Tillgänglighetsinventering
av Ålands hälso- och
sjukvård

Lilian Müller
Maj 2013

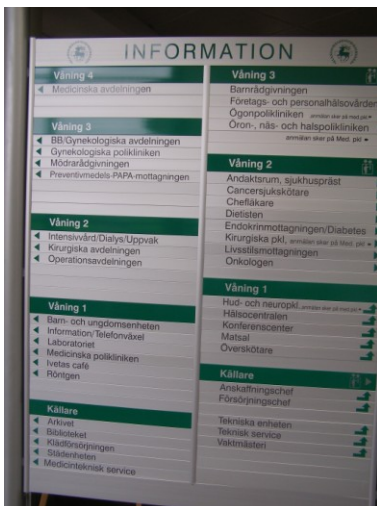
Det finns fyra infarter till sjukhusområdet. Skyltningen vid infarterna från Doktorsvägen är utformade efter olika principer när det gäller användningen av text med versaler/gemena bokstäver. Texten är också lagd på en botten av två olika blå nyanser.

Texten "Ålands hälso- och sjukvård" är vid huvudinfarten underordnad budskapet om ett rökfritt sjukhus; i andra fallet del av hänvisningen till Geriatriska kliniken. På den senare skylten annonseras "huvudingång 50 m" – om detta avser sjukhusets huvudingång eller Geriatriska kliniken huvudingång är oklart.

Riktningvisarna är också inkonsekvent utformade. Vid huvudinfarten visas personalparkeringen med pil till höger (man skall i själva verket fortsätta Doktorsvägen rakt fram) och i andra fallet används uppåt-pilar för att hänvisa till Norrgård/Östergårds/Västergårds som ligger ytterligare längre fram längs vägen.

Nuvarande skylt vid huvudingången har också en tveksam placering, då skylten är placerad vänster om vägen från det håll den kan läsas. En större skylt, gärna på höger sida är att föredra (se även under Fysisk tillgänglighet). Möjligen kan en

digital skylt ersätta nuvarande skylt, om behovet av förändringar i informationen är stor.

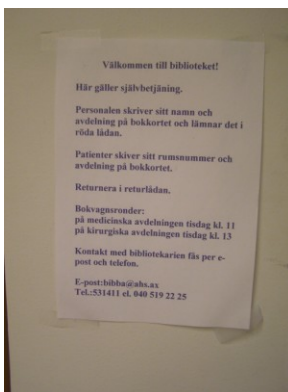
Här har den ordinarie skyltningen kompletterats med ytterligare information om garderob. Texten är skriven i rött (inte idealiskt färgval) och kombinerats med en ritad galge. Här förutsätter man att det inte är enbart galgar som finns i korridoren till vänster utan även möjlighet att hänga sina kläder? I så fall bör standardsymbol för garderob användas.
